OGGETTO: LEGGE REGIONALE N. 37 DEL 28 DICEMBRE 2015 E PIATTAFORMA TELEMATICA SISMI.CA. QUESITI DI UN PROGETTISTA UTENTE.

SEGNALAZIONI DATI SISMI.CA

Procedura NUOVA ISTANZA e VERIFICA FINALE.

File F2 SCH IMP2

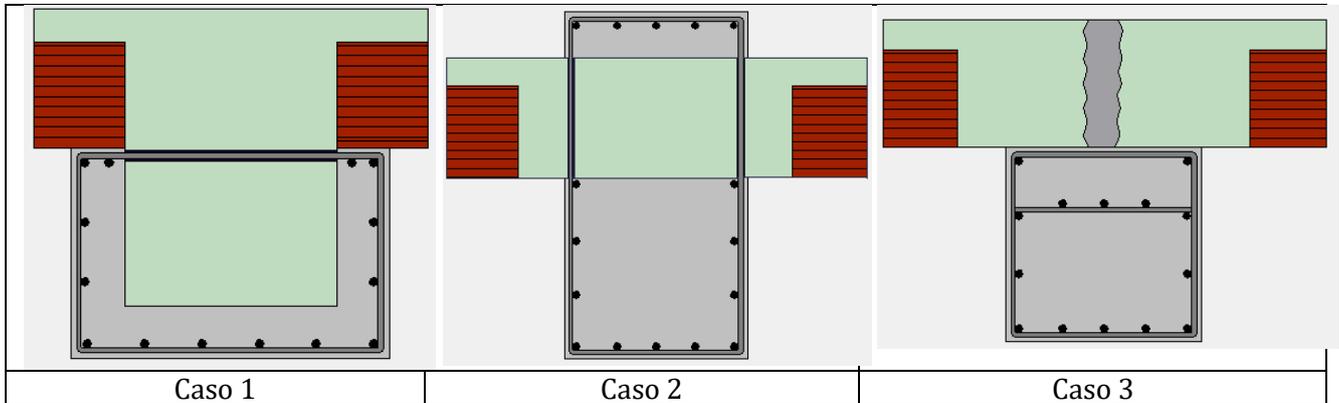
I campi “QX” e “QY” sono riportati in manuale come ammissibili soltanto se con valori compresi tra -1E7 e +1E7 e pertanto risultano ammissibili anche i valori negativi. Tuttavia tali valori all'interno della piattaforma vengono accettati solo se positivi ossia se forniti in valore assoluto.
